SEMP TOSHIBA

COLETÂNEA DE BOLETINS E DICAS TÉCNICAS DE DVD

COLETÂNEA DE BOLETINS E DICAS TÉCNICAS DVD'S

REF.:MODIFICAÇÃO DE PRODUTOS: DVD'S SD7050S / SD7070VK E (SD7080VK - Samsung - NE:917271)

Figura 2 – Controle de Foco

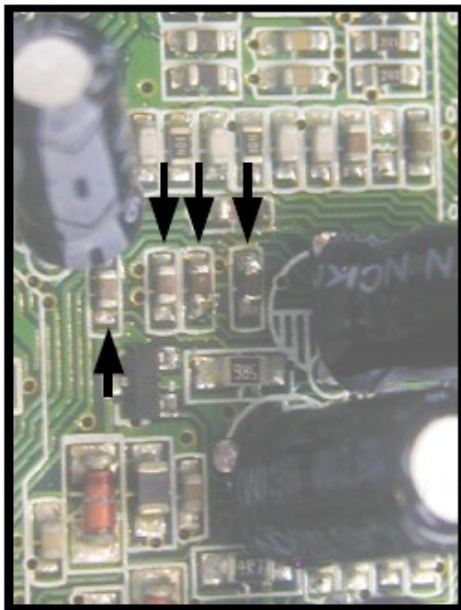
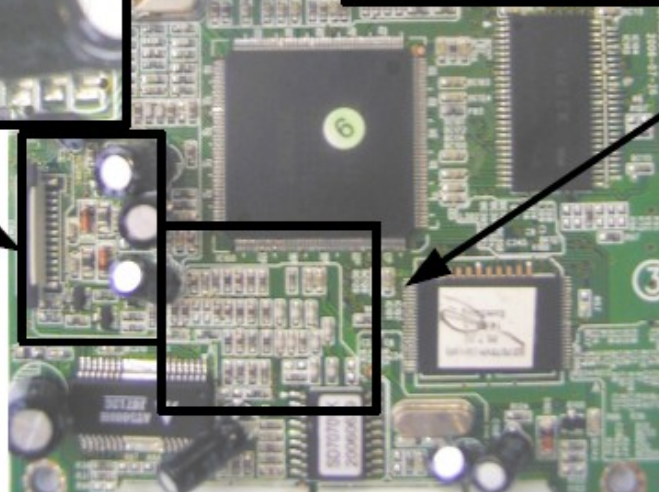
- Remova os capacitores que estão ligados a “tensão de referência” do driver: C227, C231, C30, C31, BC18 e BC17 (**Figura 1**).
- Verifique se os capacitores de controle de foco estão em fuga ou abertos: BC9, BC10, BC11, BC12 (**Figura 2**) (Obs:É imprescindível que este circuito não fique aberto, se algum capacitor deste circuito estiver com problema, substitua-o - **NE: 121120**).
- Se todos os passos anteriores foram verificados e o aparelho ainda não fizer leitura, substitua a memória Flash (IC101).

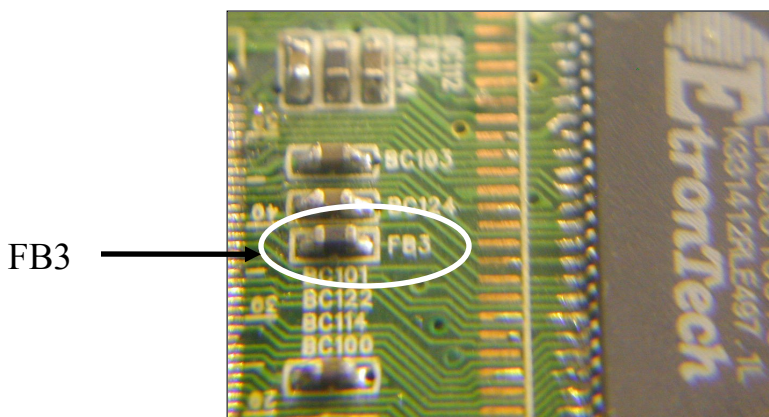
Solução: Como identificar Memória Flash ou Ram danificada, verificando a presença de sinal de clock em **FB3**.

- 1) Se tiver trem de pulso (clock) em FB3, substituir memória Ram.
- 2) Não havendo trem de pulso(clock) em FB3, substituir memória Flash.

REF.:DVD SD7080VK – FUNÇÃO OPEN CLOSE NÃO ATUA NO PAÍNEL FRONTAL

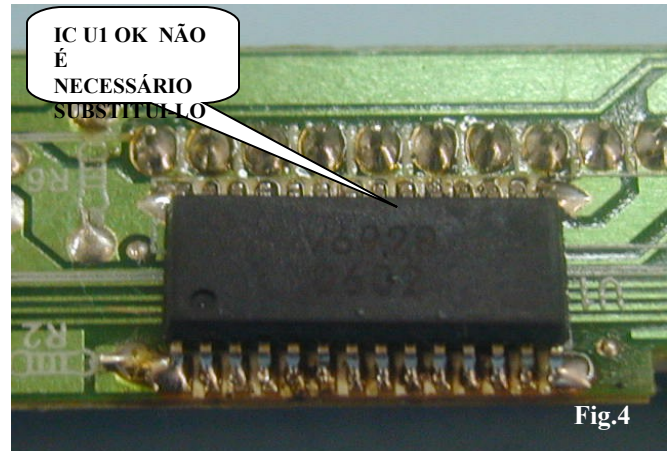
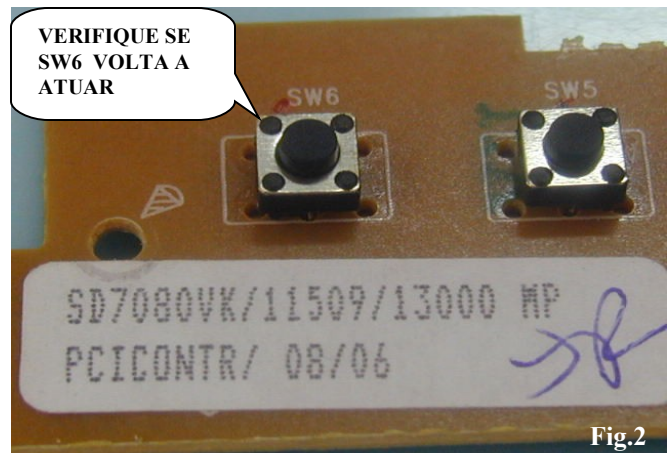
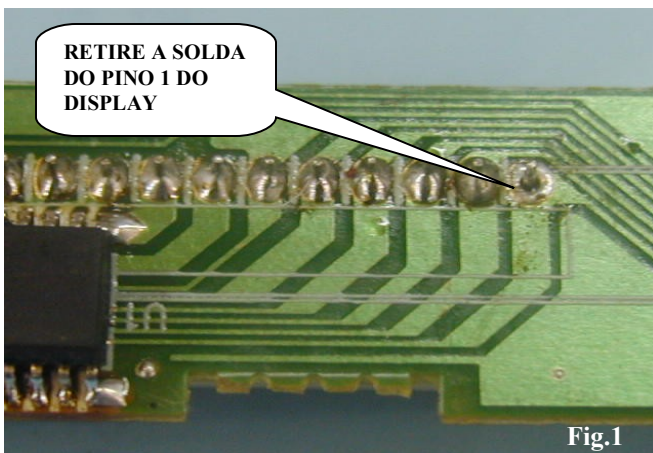
Ao constatar que a Função Open Close do DVD SD 7080VK (Tecla SW6), não atua no painel frontal, porém atua via Controle Remoto. Antes de substituir o ICU1 (Drive do Display e chaves), verifique primeiro se o Display está em curto, retirando a solda do primeiro pino do display (Fig.1), se a chave (SW6 Fig.2) voltar a atuar substitua o Display (NE:156823).

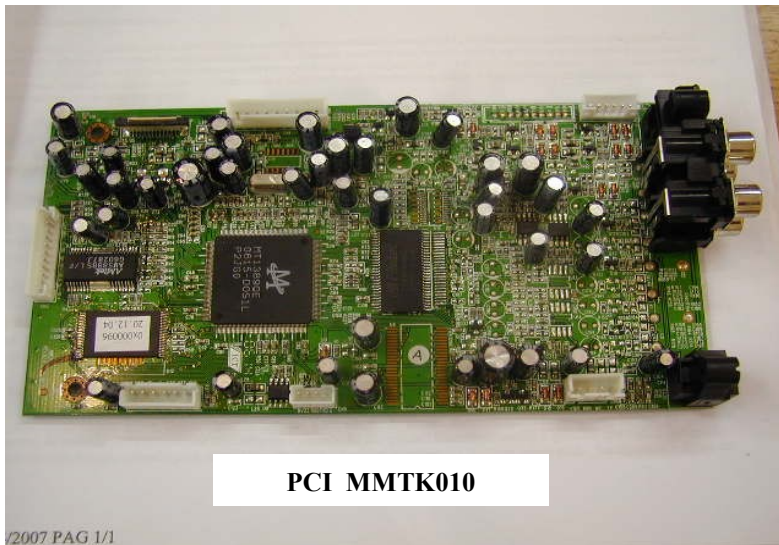
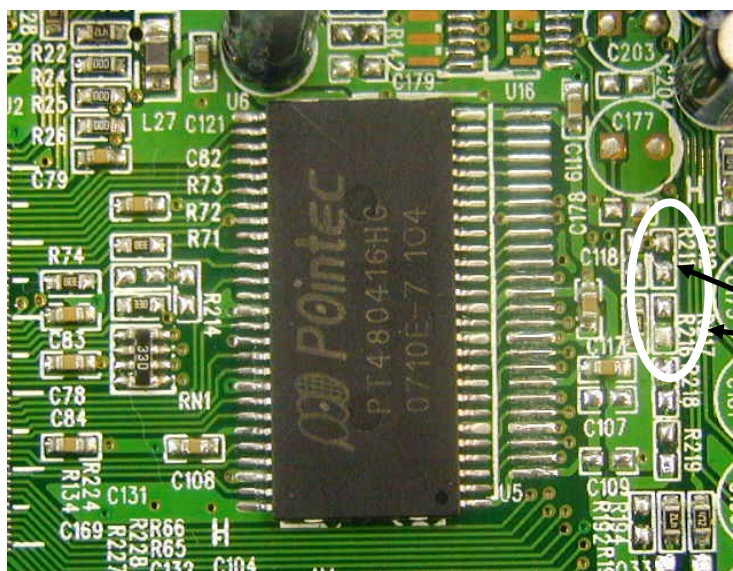
1) DVD SD 7080VK que utiliza PCI identificada com código MMTK010, pode receber memoria SDRAM dos fabricantes POINTEC e MENTEK, desde que corretamente configurados os resitores **R211** e **R216**.

MEMORIA SDRAM POINTEC DEVE ALTERAR O RESISTOR PARA A POSIÇÃO R216 e MEMORIA SDRAM MEMTEK DEVE ALTERAR O RESISTOR PARA A POSIÇÃO R211
